改善箇所説明図

改善の内容

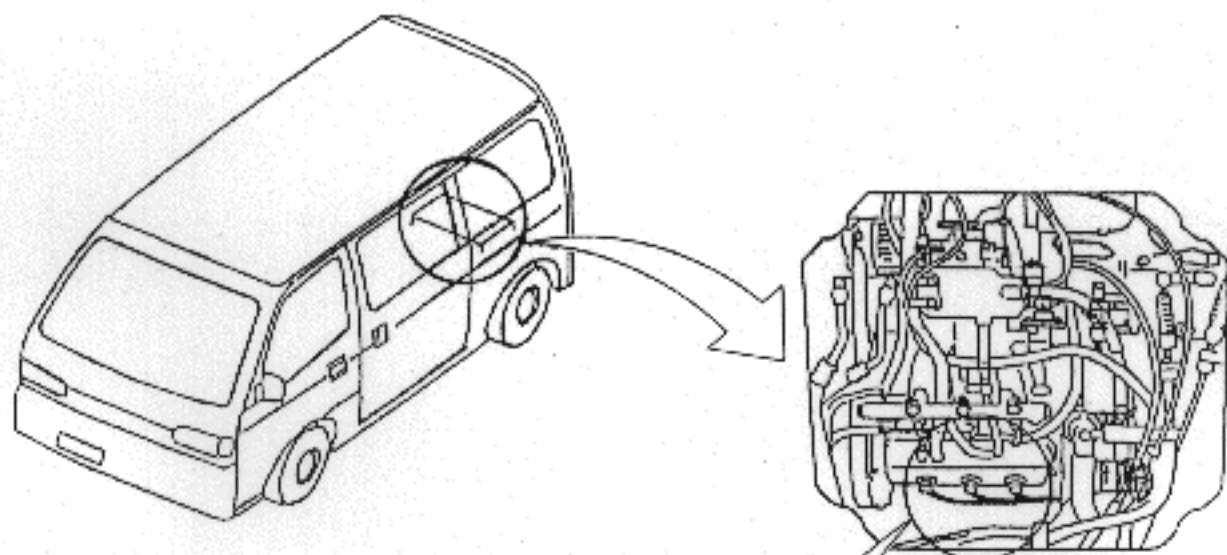
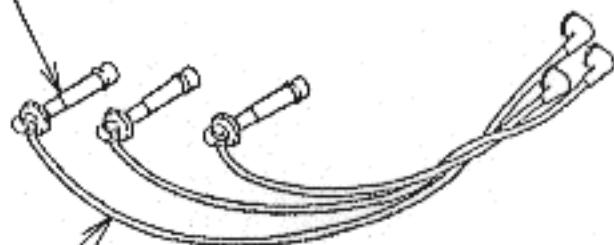
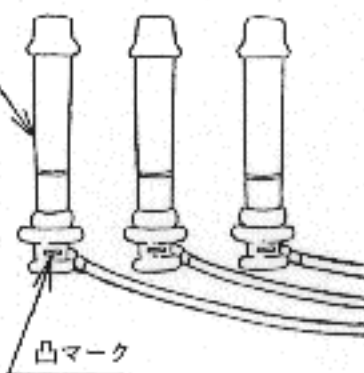
不具合発生箇所

原動機の点火装置に使用している高圧電線（ハイテンションコード）のプラグキャップ部の材質が不適切なため、高温多湿の状態での運転を長期間繰り返すと、絶縁劣化するものがあり、原動機が不調となる場合がある。

全車両、当該ハイテンションコードを対策品と交換する。

識別：対策品はプラグキャップ頭部側面に凸マーク付き。

凸マーク
